CONTRATO DE INTERVENTORÍA No. 3131 DE 2023
SOLIUN INGENIERÍA SAS
DIRECCIÓN: CARRERA 70C No. 48 -55
TELÉFONO: 76530168 – 3013942384

"Realizar la Interventoría técnica, administrativa, ambiental, contable, financiera y jurídica del contrato resultante de la licitación pública cuyo objeto es: "Contratar mediante el sistema de precios unitarios y a monto agotable, el mantenimiento, adecuación, reparación, y recuperación de la infraestructura de los parques que integran el sistema distrital de parques administrados por el IDRD".

INFORME MENSUAL No 10 – COMPONENTE DE CALIDAD
PERIODO COMPRENDIDO ENTRE EL 1 DE JUNIO AL 30 DE JUNIO DE 2024

SNC 21

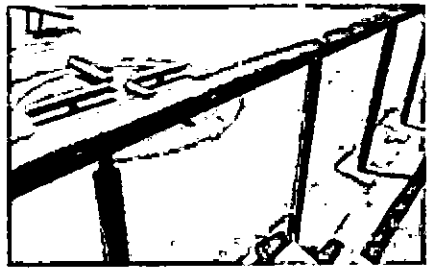
SALIDA NO CONFORME No.21: En oficio IDRD-3131-2023-416 del 17/05/24, la interventoría realiza observaciones en acabado superficial Pinturas sobre elementos metálicos en el parque Tunal como se muestra en la siguiente tabla:

HALLAZGO	FECHA DE IMPLEMENTACION	EVIDENCIAS DE TRATAMIENTO	EFICACIA Y CIERRE
VERIFICACIÓN PINTURA EN SITIO. Durante recorrido al sitio de las obras, se evidencia que la pintura no tiene adherencia y se desprende al contacto. El color no corresponde al requerido en las especificaciones técnicas IDRD.  	13-05-24 al 15-05-24	     	Se considera eficaz el arreglo ya que a la fecha de cierre del informe no se han presentado más inconvenientes con el acabado de la estructura metálica

SNC 20

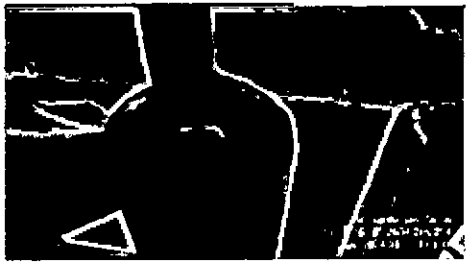
SALIDA NO CONFORME No.20: En oficio IDRD-3131-2023-415 del 17/05/24, la interventoría realiza observaciones en acabado superficial Pinturas sobre elementos metálicos en el parque Bosque San Carlos como se muestra en la siguiente tabla:

HALLAZGO	FECHA DE IMPLEMENTACION	EVIDENCIAS DE TRATAMIENTO	EFICACIA Y CIERRE
VERIFICACIÓN PINTURA EN SITIO. Se trabajó sobre parales de baranda existente en una de las zonas de juegos infantiles del parque en forma de media luna, Durante recorrido al sitio de las obras, se evidencia que el tratamiento previo a la superficie no fue el adecuado, pues se evidencia oxidación en los tapones que sostienen la platina de la tubería horizontal de 3", esto se mantienen en el 90% de los parales. Lo anterior ocasiona que la pintura no se adhiera convenientemente al elemento metálico. 			actividades de reparacion programadas a partir de 30 de mayo de 2024, Seguimiento programado segunda semana de junio

- UDS BEISBOL:

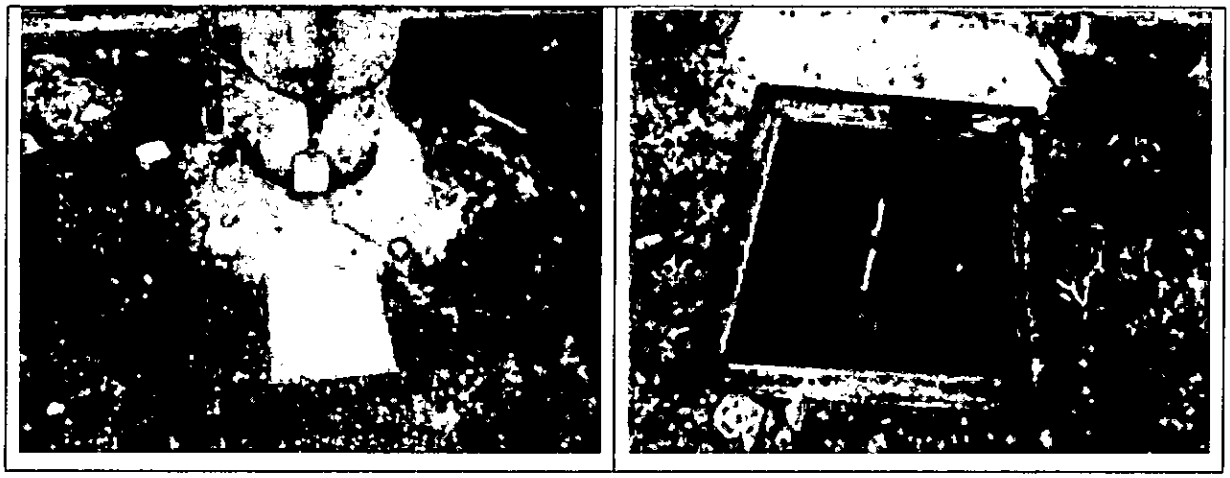
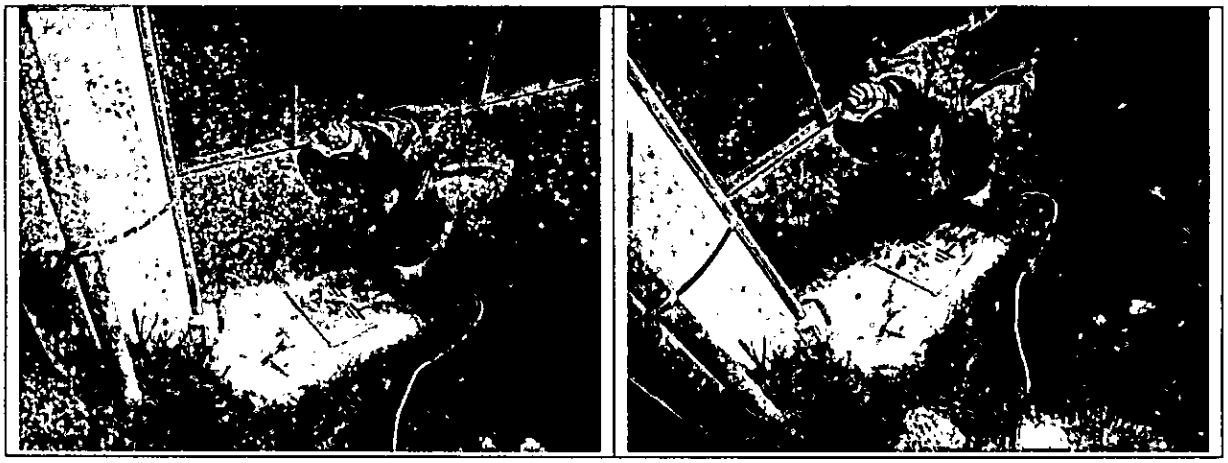
Resanar y limpiar cajas, cubrir tubería expuesta

Respuesta: Reparación cajas y tubería expuesta, seguimiento 10 y 11 de mayo

- **EDUARDO SANTOS:**

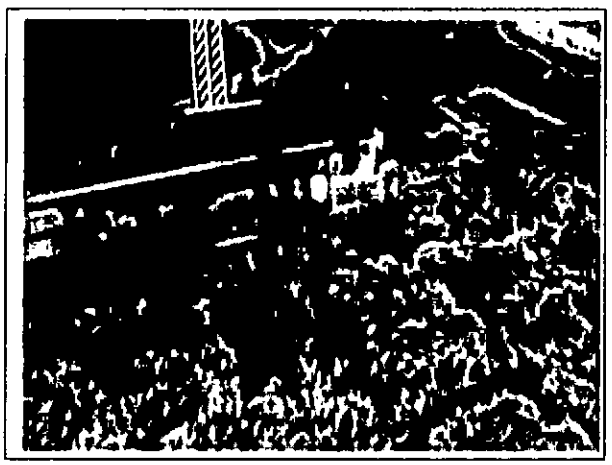
Ajustar toma corriente.

Respuesta: Se había realizado la reparación sin embargo, se volvió a presentar daño, entonces se dará un alcance de la reparación para el día 4 de junio de 2024

- **LOS NOVIOS:**

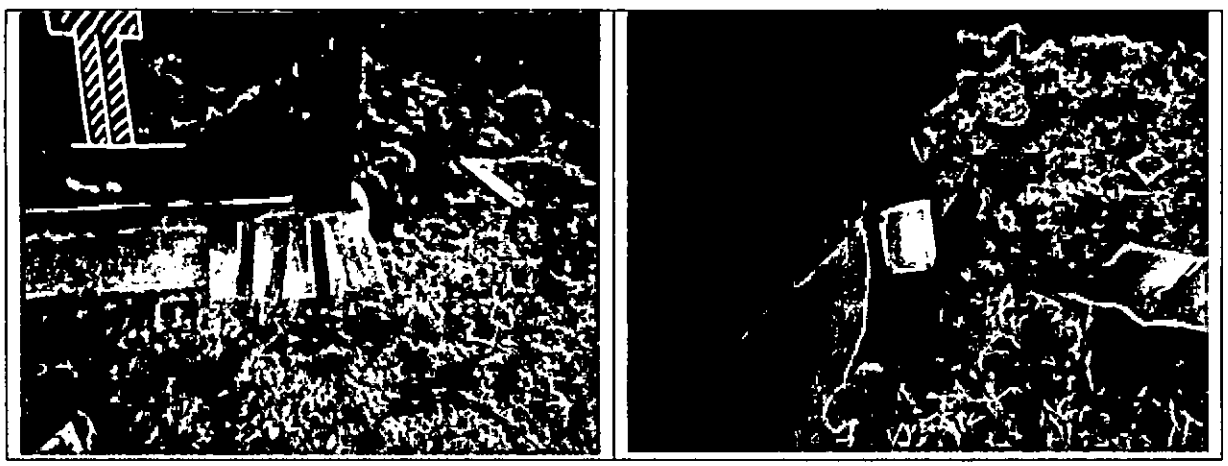
Resane tubería expuesta y ajustar caja de paso eléctrica

Respuesta: Reparación, seguimiento 8 de mayo

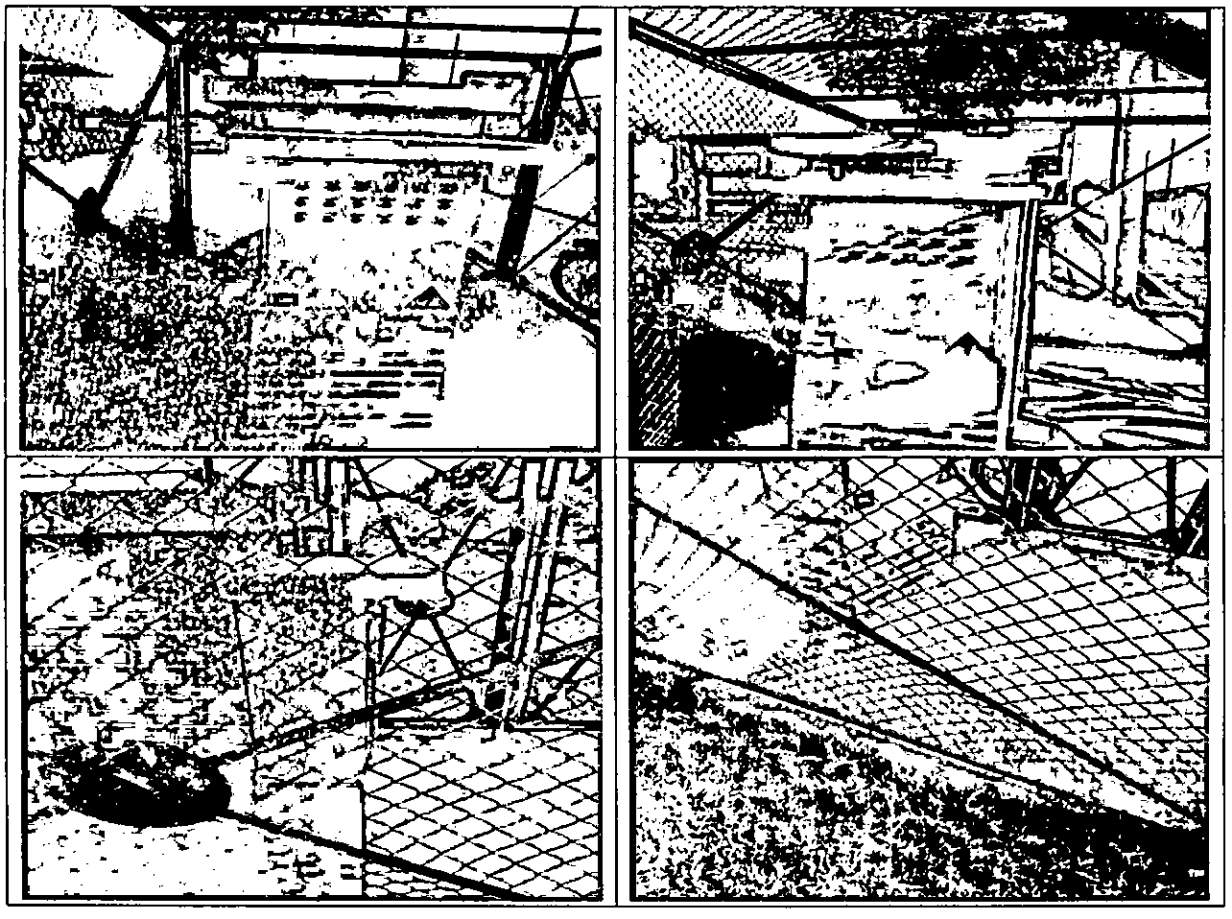
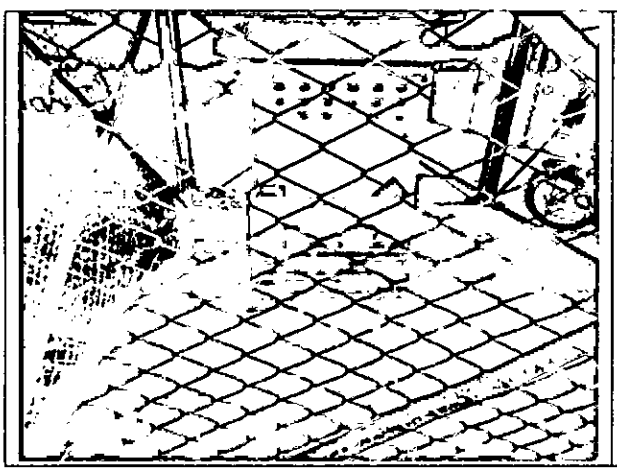
Rematar muretes de tablero eléctrico futbol 11 y colocar tapa de caja de paso BMX.

Respuesta: Reparación remates muretes de tablero eléctrico fútbol 11, seguimiento 8 de mayo. Correspondiente a la tapa de la caja de paso, se encuentra en proceso de instalación, se dará alcance para el día 4 de junio de 2024.

- **EDUARDO SANTOS:**

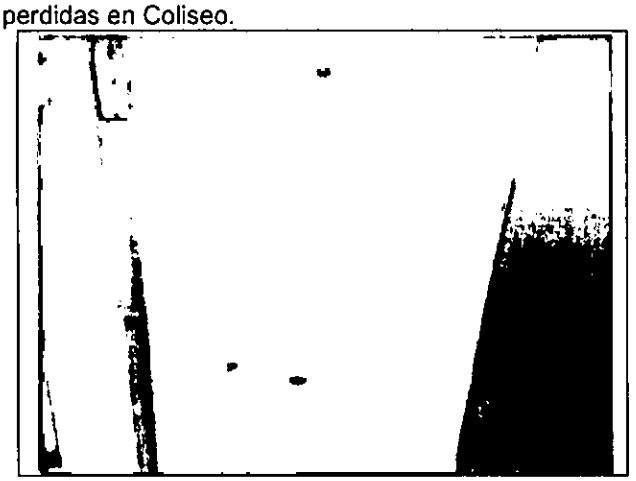
Instalar rejillas de piso perdidas en Coliseo.

Respuesta: Instalación de rejillas.
